监 理 通 知 单

工程名称: 天合肥城石横镇 150 兆瓦农光+渔光互补项目 (二期 70 兆瓦) 编号: JL-A07-009

事由: 关于集电线路电缆放线事宜;

问题照片

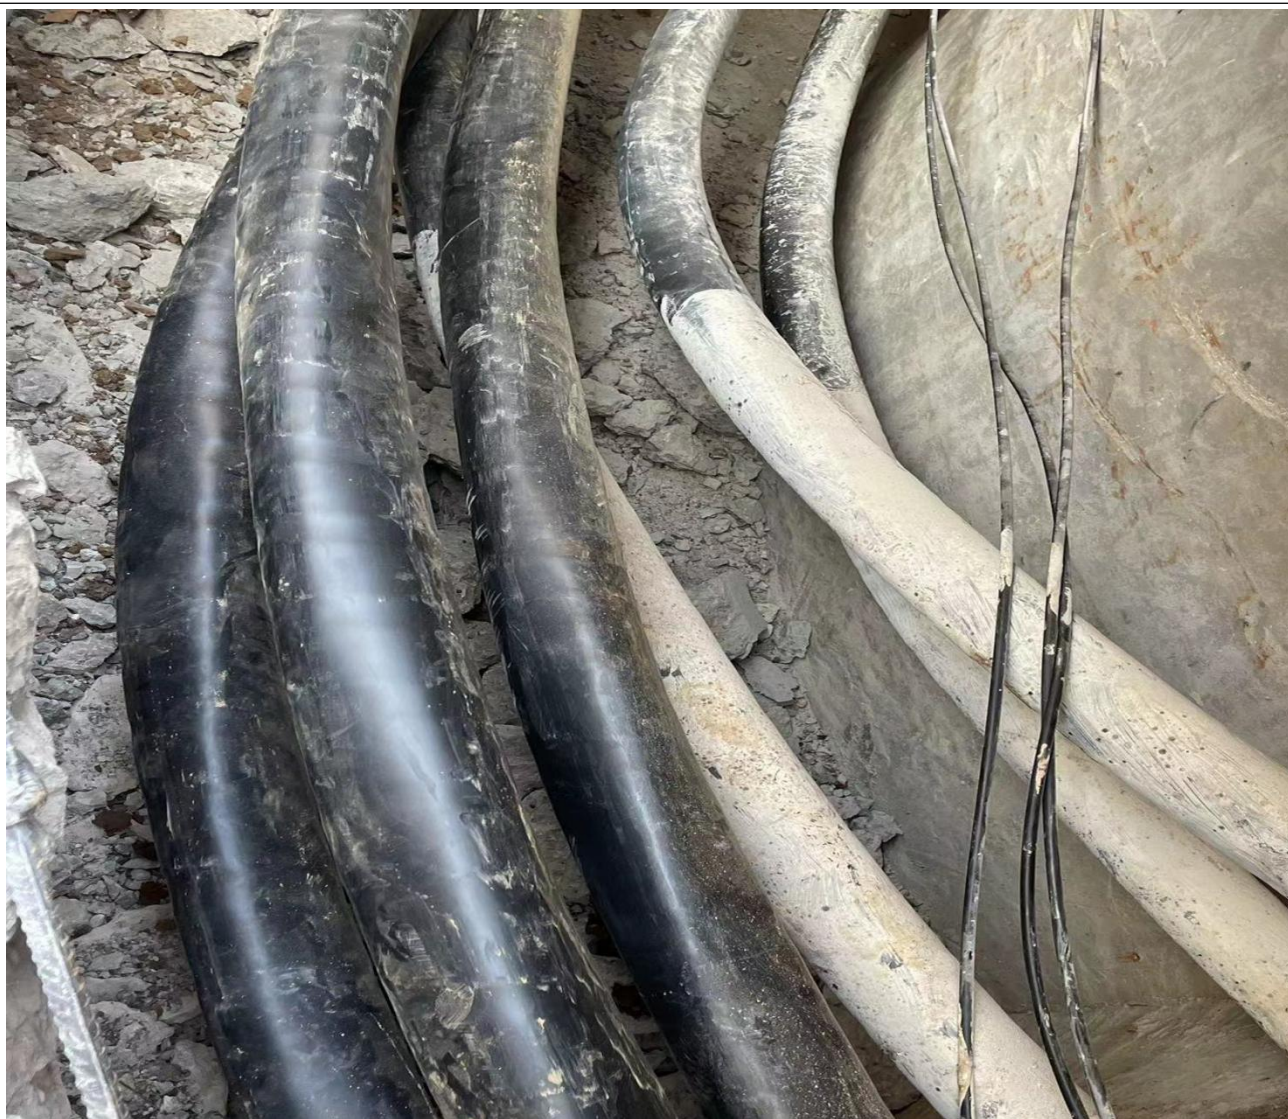
内容: 你单位承建的天合肥城石横镇 150 兆瓦农光+渔光互补项目, 2023 年 11 月 20 日 1#电缆井 3×500 高压电缆放线, 电缆下未安置支架, 以及现场施工垃圾 (碎石) 未清理, 不符合设计规范要求;

未按要求放置支架，以及现场垃圾未清理。

对上述问题总包单位加强现场管控, 同时加强人员技术交底, 整改部分必须 2 日内 整改完成回复本项目监理部。
